<b>Sitzungsvorlage</b>  Federführend: 61 Stadtplanungsamt  Beteiligt:	<b>Vorlage- Nr:</b> <b>VO/2020/3007-61</b>  <b>Status:</b> öffentlich  <b>Aktenzeichen:</b> <b>Datum:</b> 21.01.2020 <b>Referent:</b> Thomas Beese
<b>Bebauungsplanverfahren Nr. 106 A</b> <b>Vorhabenbezogener Bebauungsplan mit integriertem Grünordnungsplan für den Bereich Pfeuferstraße / Hornthalstraße</b> <b>Bebauungsplan der Innenentwicklung gemäß § 13 a BauGB</b> <b>Änderung des Baulinienplans Nr. 16 C</b>	
Beratungsfolge:	
Datum                      Gremium  12.02.2020                Bau- und Werksenat	Zuständigkeit  Entscheidung

# Bebauungsplan-Verfahren "Nr. 106A" - Vorhabenbezogener Bebauungsplan mit integriertem Grünordnungsplan

Für den Bereich "Pfeuferstraße / Hornthalstraße"

Tabellarische Behandlung der eingegangenen Stellungnahmen (Frühzeitige Beteiligung der Öffentlichkeit gemäß § 3.1 BauGB und frühzeitige Beteiligung der Behörden und sonstiger Träger öffentlicher Belange gemäß § 4.1 BauGB)

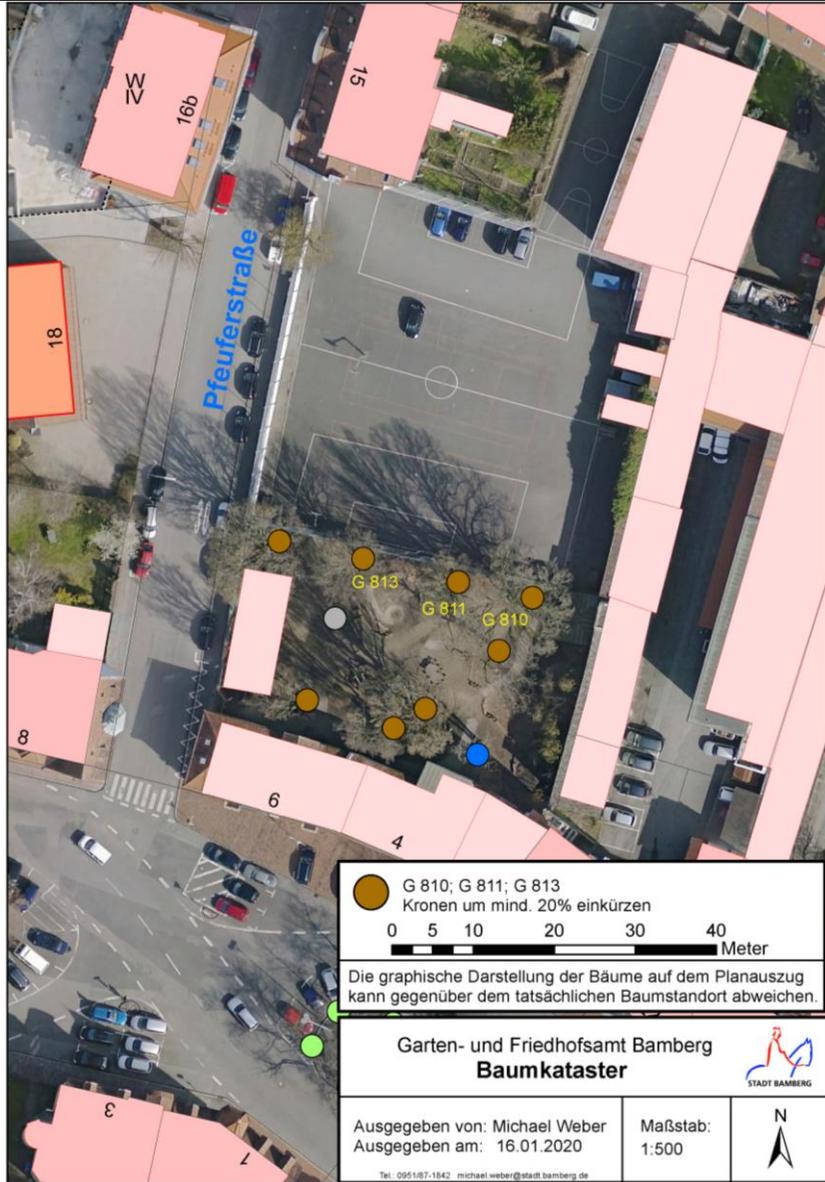
Diesen Blick wird es bald nicht mehr geben. Da das Haus 5 aus dem Bebauungsplan viergeschossig mit ausgebautem Dachgeschoss, gebaut werden soll. Ca. so hoch wie das, das rechts im Bild zu sehen ist. Außerdem soll im Hof ein dreigeschossiges Haus errichtet werden. Die schöne hohe Eiche (ganz rechts in der Reihe) unterhalb der Michelskirche soll gefällt werden.

Im zweiten Stock sind dann nur noch Häuserwände sehen.
